# 発電用原子炉施設に係る特定機器の設計の 型式証明申請

## 設置許可基準規則への適合性について (コメント回答)

2023.6.16  
日立造船株式会社

## 例：側部中性子遮蔽材（中央部）の温度履歴設定

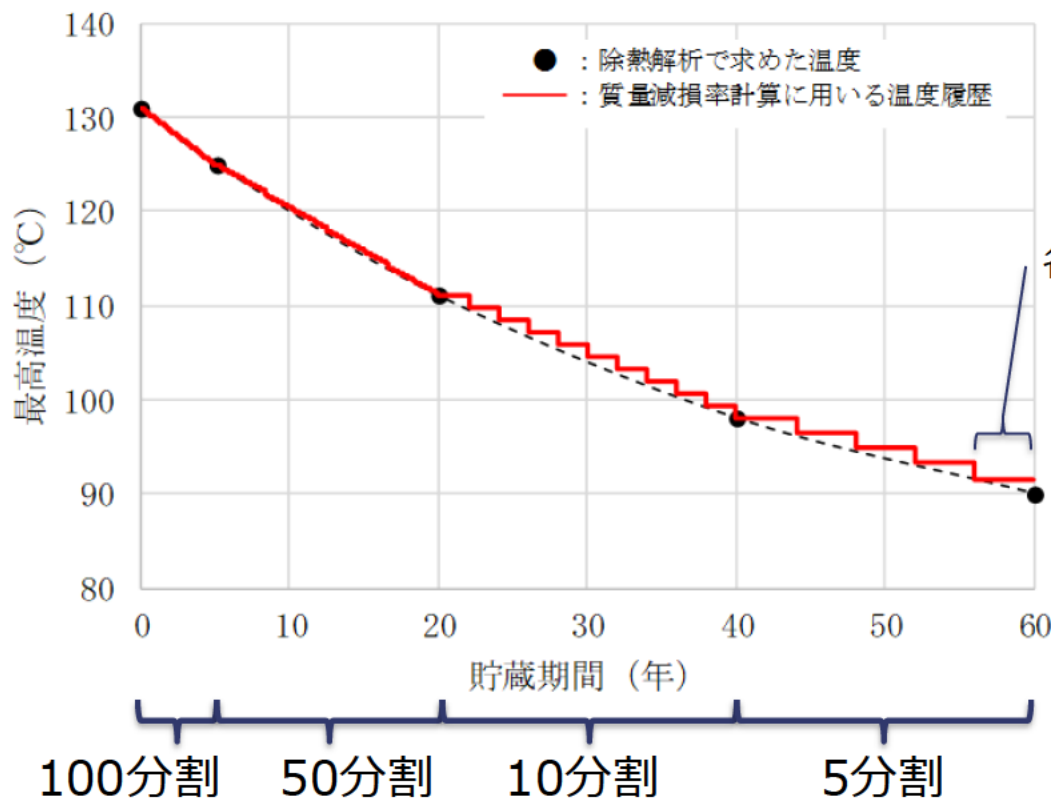
中性子遮蔽材の質量減損について、設定した温度の根拠と、具体的な温度の考慮の仕方を説明すること。

貯蔵期間中の中性子遮蔽材の温度を時間区分して階段状に温度低下するものとし、貯蔵期間中の最高温度を常に上回る温度履歴を設定している。

具体的には、貯蔵期間0～5年は100分割、5～20年は50分割、20～40年は10分割、40～60年は5分割とし、

各分割区間の温度を、貯蔵期間(0、5、20、40、60年)に応じた最高温度を、区間開始時点で線形補間した温度で一定としている。

各分割区間の温度  
: 解析で求めた最高温度(●)  
を区間開始時点で線形補間  
した温度で一定
